Dringender Sicherheitshinweis – Risiko eines unerwarteten

Herunterfahrens eines Geräts

AquaVENT® FD140i Gaszufuhrsystem für CPAP und HFOT

Produktcodes AMFD140i-UK, AMFD140i-EU, AMFD140i-UK2, AMFD140i-EU2

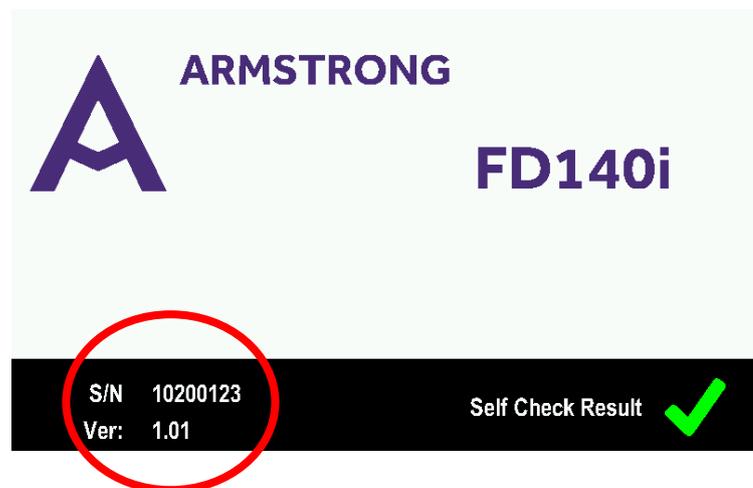
Alle Geräte mit der Softwareversion 1.01 werden mit der neuen Softwareversion 1.02 aktualisiert. Unsere Vertreter werden sich in Kürze mit Ihnen in Verbindung setzen, um die Installation der neuen Version der Software zu vereinbaren. Die aktuell auf Ihrem Gerät laufende Software wird beim Einschalten des Geräts nach Abschluss des Selbsttests angezeigt (vgl. die Abbildung rechts).
